改善箇所説明図

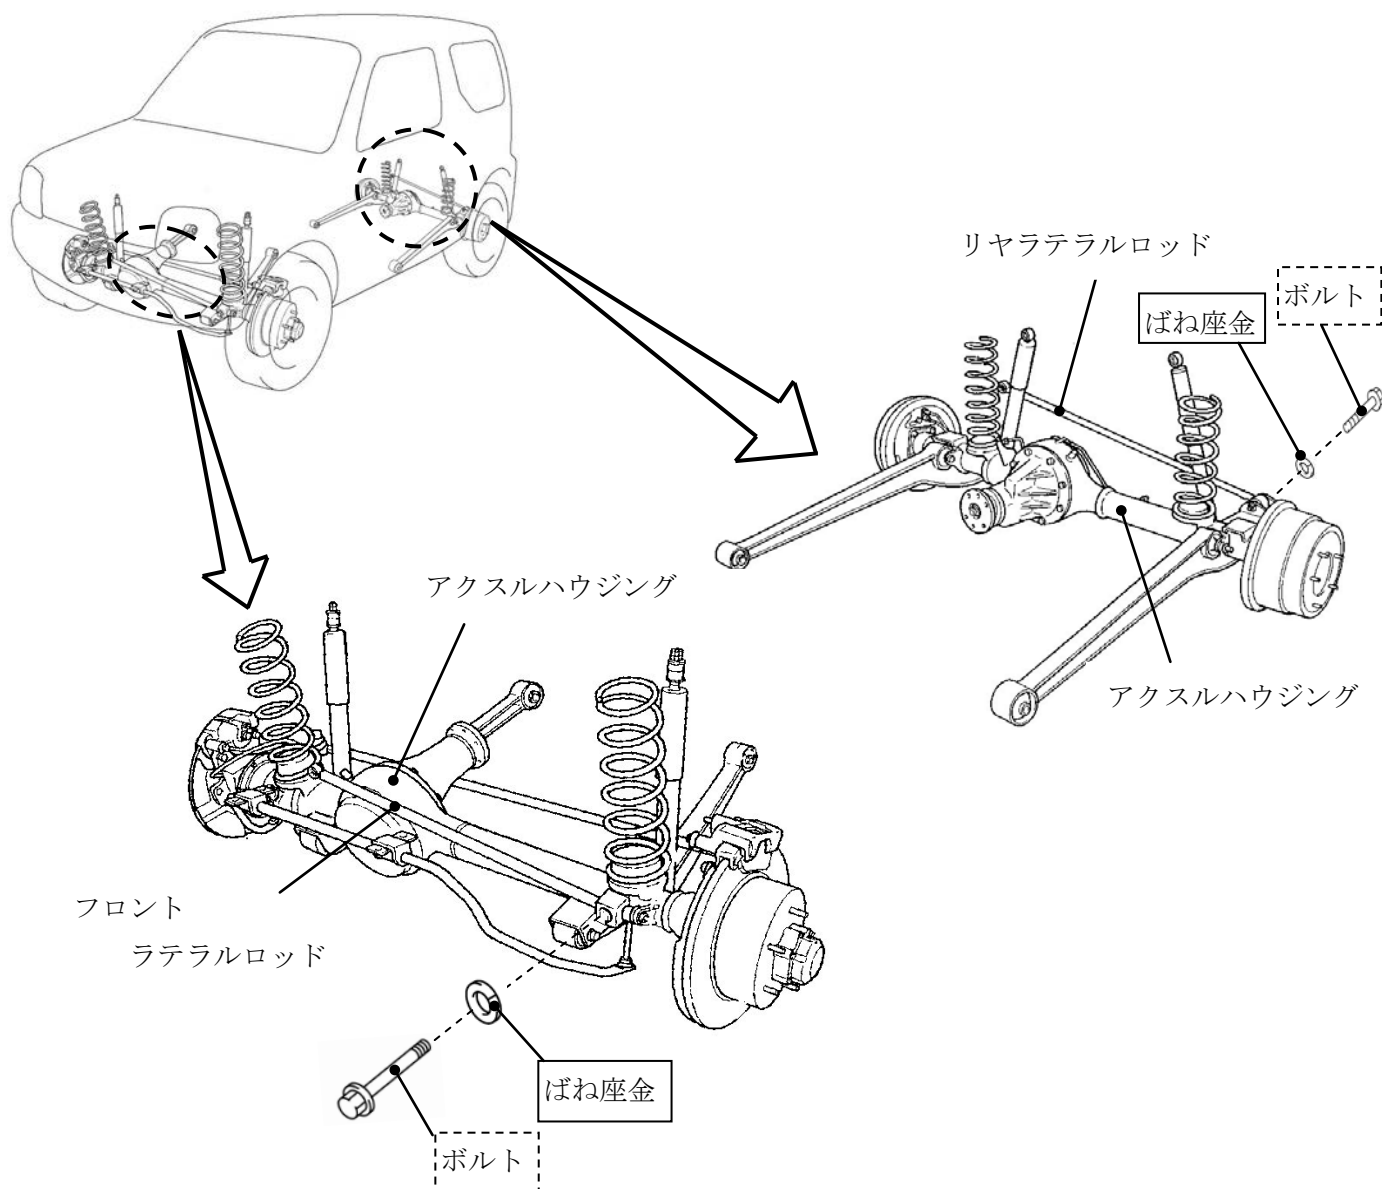
前輪の緩衝装置において、ラテラルロッドとアクスルハウジングを結合する締結構造が不適切なため、締結ボルトが緩み、異音やハンドル振動が発生することがある。そのため、そのまま使用を続けると、当該ボルトが脱落し、最悪の場合、かじ取り性能が低下するおそれがある。

全車両、前輪の当該結合部にばね座金を追加するとともに、強度を上げた対策ボルトに交換し、改善した規定トルクで再締め付けする。また、市場における整備時に部品が混同されることを防止するため、後輪についても同様の改善措置を実施する。

識別：ID プレートに黄色のシールを貼付する。
